ID: Codice procedura (ID_VIP/ID_MATTM):10844

Impianto per la produzione di energia elettrica da fonte eolica, costituito da 6 aerogeneratori della potenza complessiva di 37,2 MW, un sistema di accumulo da 25 MW e relative opere connesse in località "Rempillo" nel comune di Pitigliano (GR).

TESTO DELLE OSSERVAZIONI

Analisi di Intervisibilità Cumulativa delle Pali

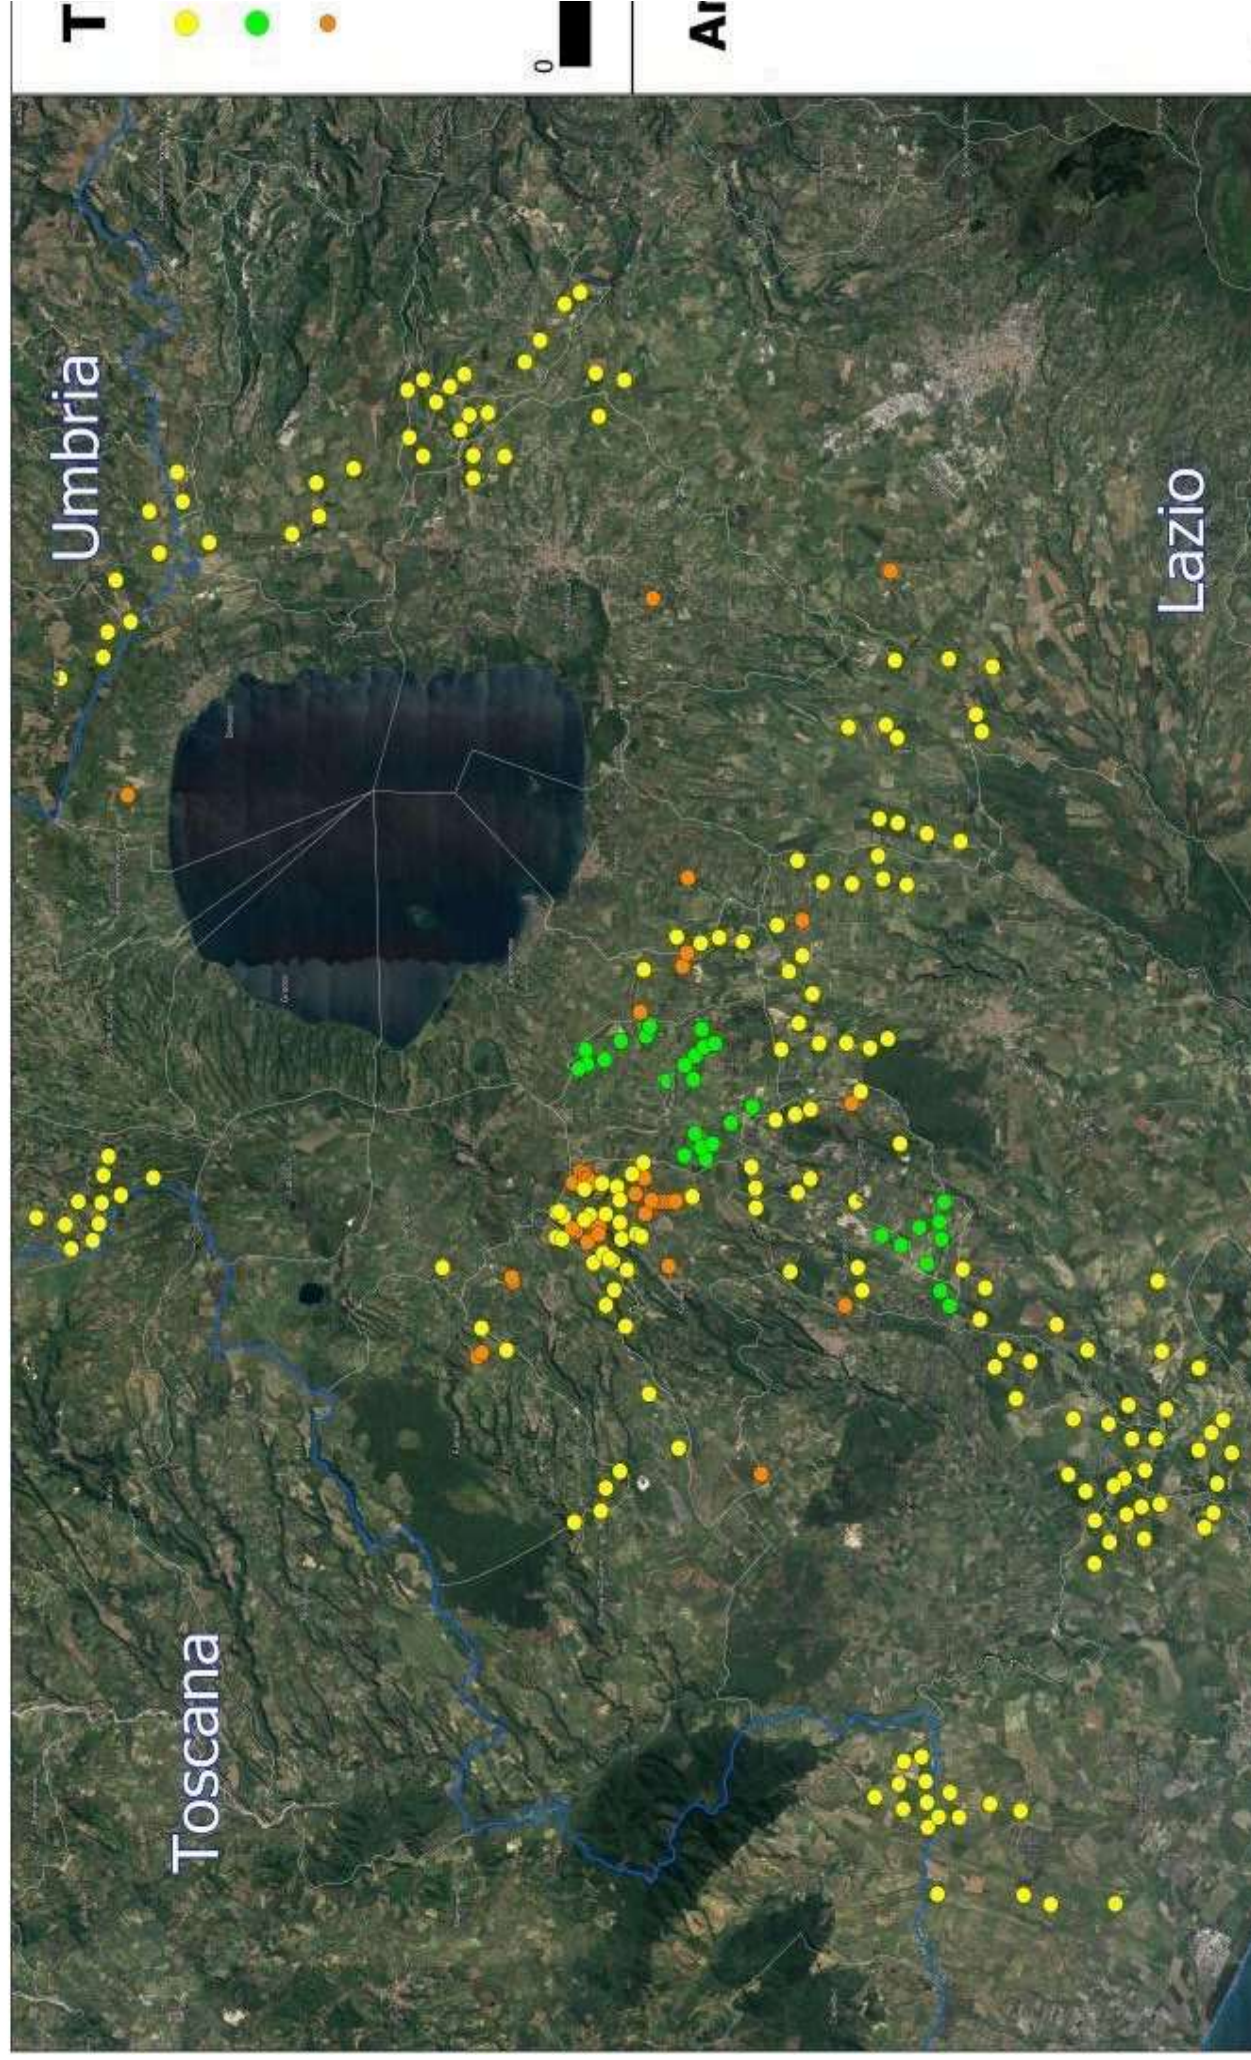
Quindi anche la Regione come Ente deputato dalla normativa nazionale a legiferare sulle aree idonee e non idonee si è espressa riguardo al fatto che abbia assolto ai doveri e alle quote stabilite dal PNIEC e in ambito regionale la provincia di Viterbo è stata quella con il più alto tasso di impianti FER tra tutte e quindi ormai satura ed il cumulo degli impianti FER installati, autorizzati e in progetto rappresenta una **elevata criticità per la sostenibilità ambientale di ulteriori eventuali iniziative**. L'impianto eolico " Rempillo" pur essendo "esterno al confine provinciale e regionale ma nelle sue immediate vicinanze (a soli 100 metri i primi due aerogeneratori) oltre ad impattare sul territorio e sulle economie di tre Comuni del Lazio (Farnese, Valentano e Latera) si trova nelle fasce di rispetto dei Beni di notevole interesse pubblico come si è evidenziate nelle Osservazioni nn. 1 e 2 e crea anche degli impatti negativi anche sui beni naturalistici come verrà dettagliato nell'Osservazione n. 4. Inoltre andrebbe a sommarsi al già enorme cumulo di impianti eolici e fotovoltaici e geotermici che già creano una elevata criticità ambientale nella provincia di Viterbo e interferiscono anche con il territorio toscano come si può vedere dalle immagini nn. 4 e 5 dell'Allegato n. 1.
